VILLE DE LA TOUR- DE PEILZ

Rapport de la commission ad hoc chargée d'étudier le préavis municipal N° 33/2025 – Réponse au postulat de Mme Maria Luceron (LCIVL) « Agrandissement de la grève à la plage de la Maladaire »

PRÉAVIS MUNICIPAL N° 33/2025

Demande d'un crédit de Fr. 864'000.- pour le réaménagement et la renaturation de la plage de la Maladaire, le remplacement d'un exutoire d'eaux claires et divers travaux d'aménagements extérieurs

Coupe-type

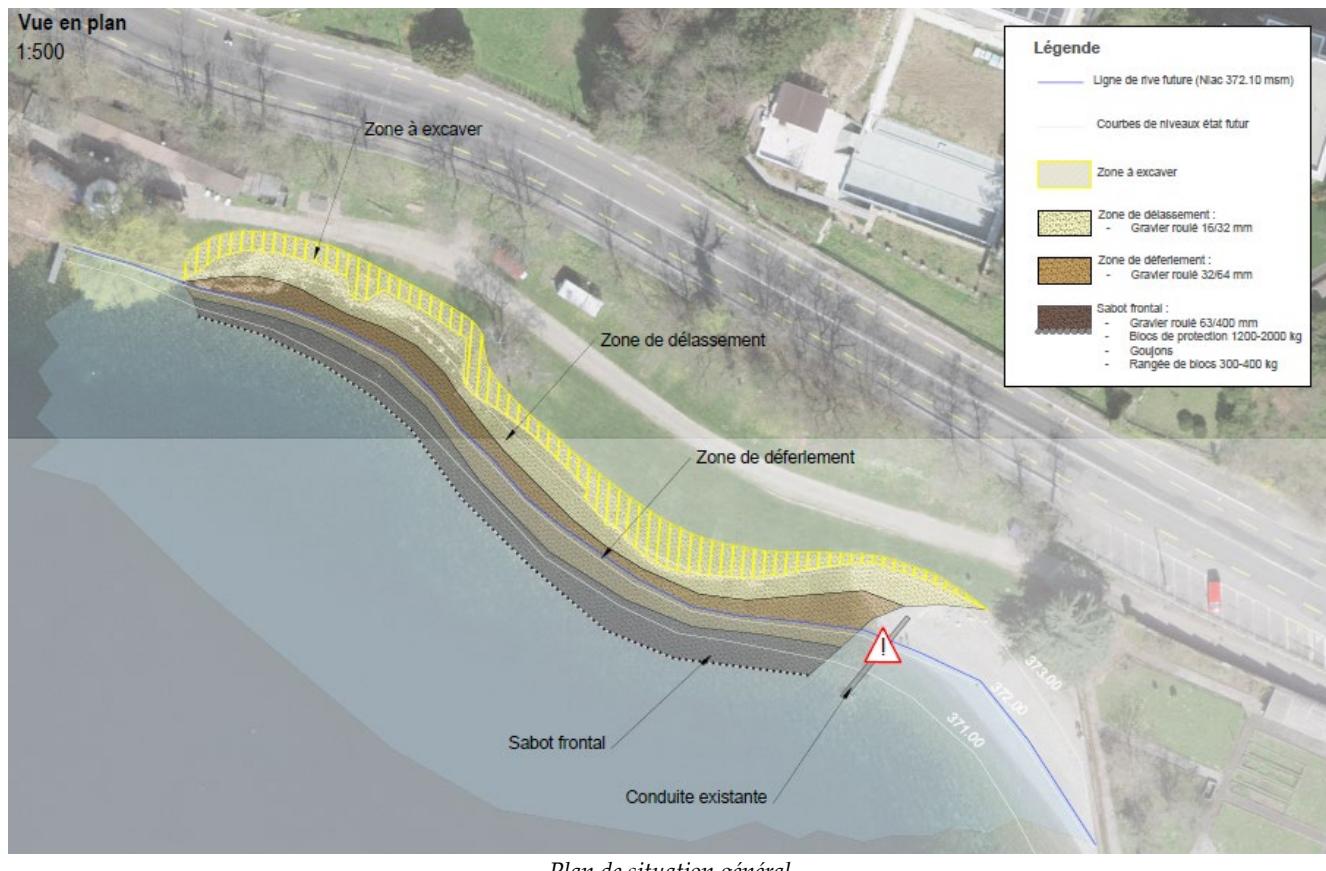
Dans la descente de la rive, est-il prévu de mettre des planches en béton pour éviter le déplacement des pierres ? La Municipalité répond que la proposition a été étudiée en détail par un bureau d'ingénieurs spécialisés en renaturation de rives et que ce n'est pas nécessaire.

Serait-il possible de demander une simulation avec un scénario où le lac est bas pour analyser l'influence du niveau du lac sur les calculs et simulations effectués au sujet de la stabilité de la future plage ? Après la commission, M. Walter a consulté l'ingénierie spécialisée qui a fourni la réponse suivante :

En ce qui concerne les simulations numériques, les calculs ont été réalisés pour un niveau moyen du lac (372.10 msm) ainsi que pour un niveau bas du lac (371.70 msm).

Selon nos résultats, l'érosion au pied du talus est du même ordre de grandeur pour un lac bas que pour un lac moyen, soit 30 cm au pied du talus.

Les évènements à lac bas génèrent une érosion à un niveau plus bas du profil, d'où la mise en place d'une granulométrie plus grossière au pied du talus.

Le niveau de lac influence le point d'impact lors du déferlement des vagues et aura donc un effet sur l'altitude de la zone de remaniement des matériaux.

L'aménagement proposé au droit de la Maladaire vise à rétablir une pente la plus naturelle possible, qui évoluera en fonction des différents évènements de houle. Ainsi une érosion des matériaux est attendue les premières années, notamment en cas d'évènement important (de temps de retour 10 à 50 ans), et une recharge des matériaux devra potentiellement être réalisée.
